改善箇所説明図

識別：改善措置実施済車には、運転者席ドア開口部のドアストライカー付近に「No. 4941」のステッカーを貼付する。

基準不適合箇所 (第1軸、第4軸)

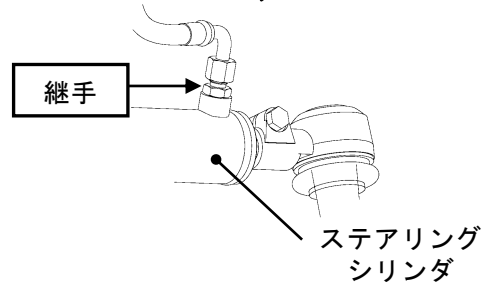
- ① パワーステアリングホースの配索が不適切な為、パワーステアリングホースとタイロッドが干渉するものがある。
- ② ステアリングシリンダとボールエンドの取り付け角度の指示が不適切なため、パワーステアリングホースとタイロッドが干渉するものがある。

そのため、そのままの状態で使用を続けると、パワーステアリングホースが摩耗し、最悪の場合、パワーステアリングホースに穴が開き、操舵力が増大するおそれがある。

継手変更
※左右2箇所

(第1軸、第4軸)
